Zápis z jednání pracovní skupiny "Březiny" na téma Regenerace panelového sídliště Březiny

dne 9. května 2013 od 14 ti hodin, v zasedací místnosti OR

Pracovní skupina „Březiny“ - vyjádření OSÚ k uloženým úkolům

1. Snímek z Územního plánu města Děčín – p.p.č. 276/23 a 1301/1 k.ú. Březiny u Děčína
2. Snímek z Územního plánu města Děčín – p.p.č. 428/6 a st.p.č. 358 k.ú. Březiny u Děčína

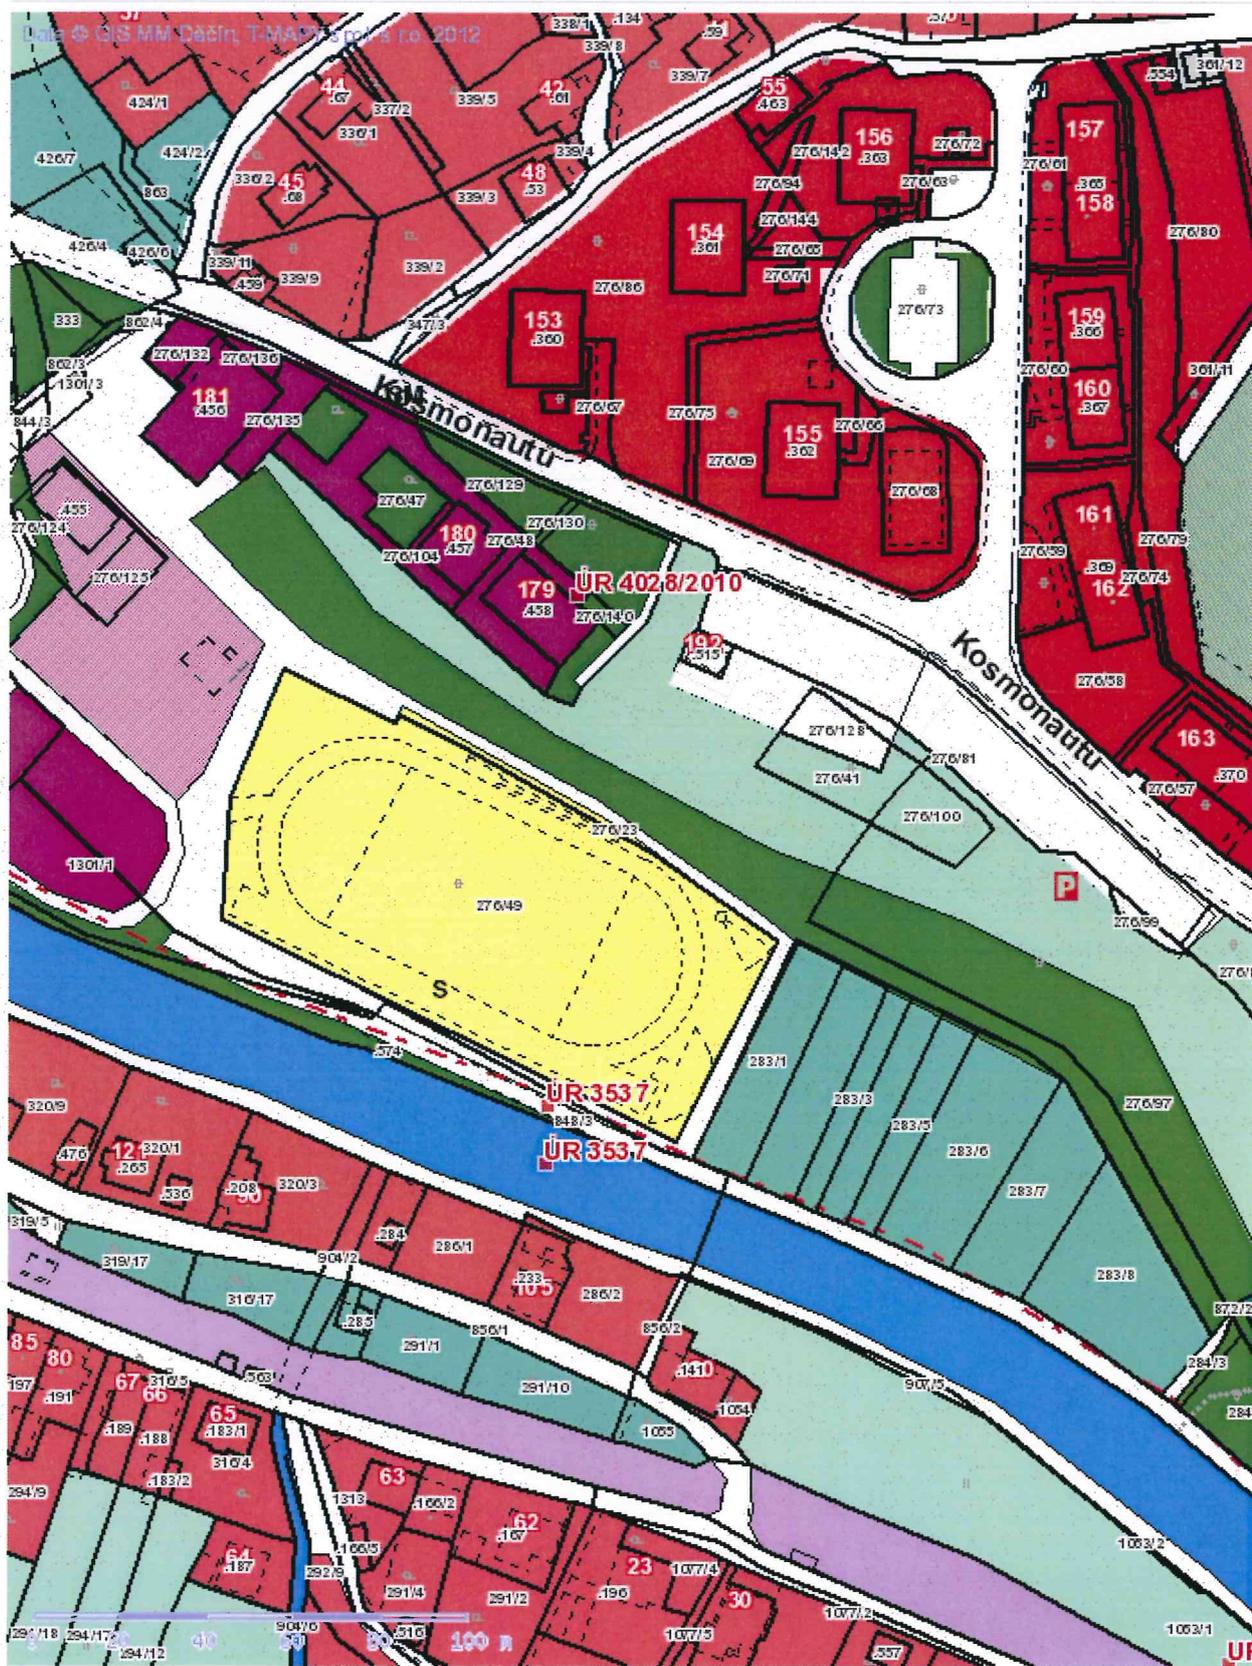
Z hlediska platného Územního plánu města Děčín se pozemek p.č. 276/23 k.ú. Březiny u Děčína částečně nachází v zóně občanské vybavenosti, kde je budování odstavných a parkovacích ploch přípustné a kde je již pozemní parkoviště navrženo, částečně v zóně dopravy, kde kromě již navržených halových garáží a parkovací plochy je další parkování přípustné.

Pozemek p.č. 1301/1 k.ú. Březiny u Děčína se nachází rovněž v zóně občanské vybavenosti, kde je budování odstavných a parkovacích ploch přípustné. Jeho spodní část je však limitována navrhovanou trasou cyklostezky Ploučnická a hranicí záplavového území Q100 (viz příloha).

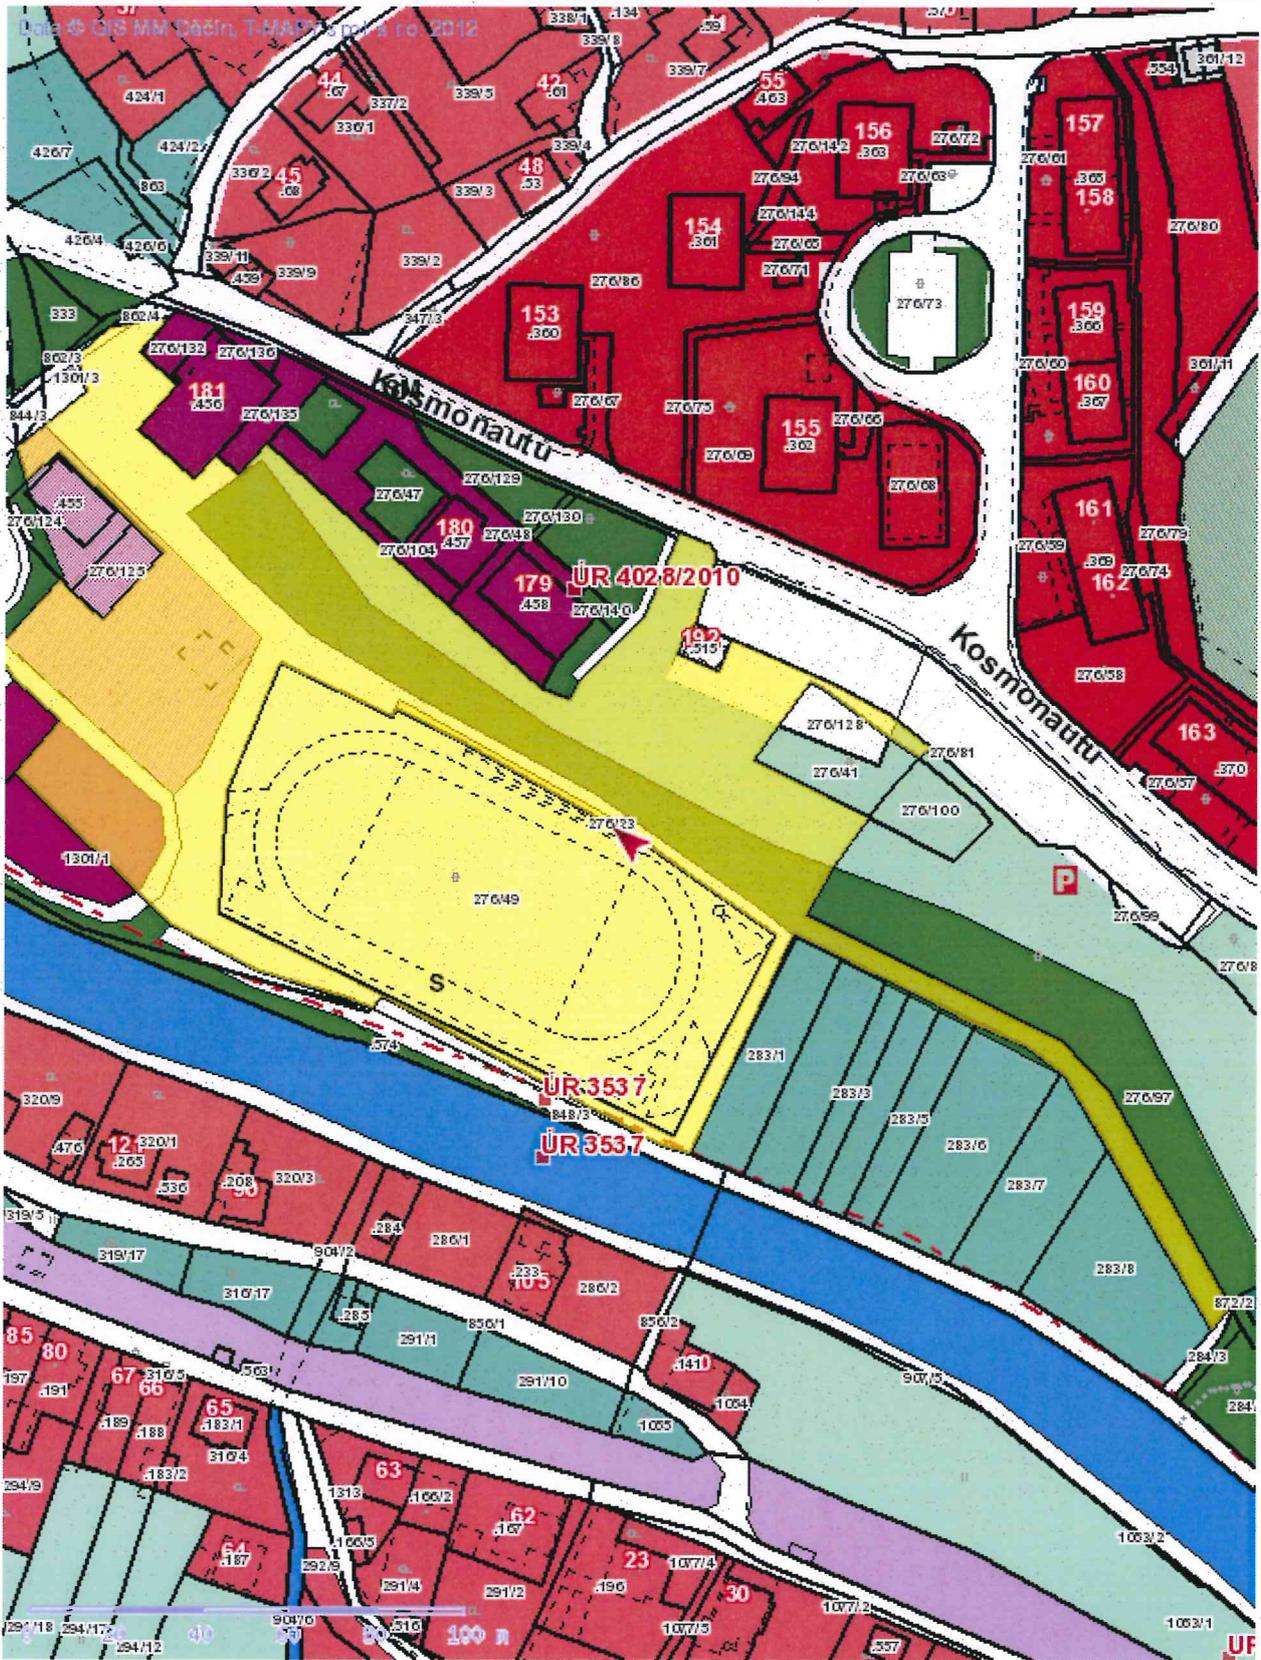
Z hlediska platného Územního plánu města Děčín se oba pozemky nachází v zóně občanské vybavenosti, kde je budování odstavných a parkovacích ploch přípustné. Část pozemku p.č. 428/5 k.ú. Březiny u Děčína je limitována hranicí záplavového území Q100 (viz příloha).
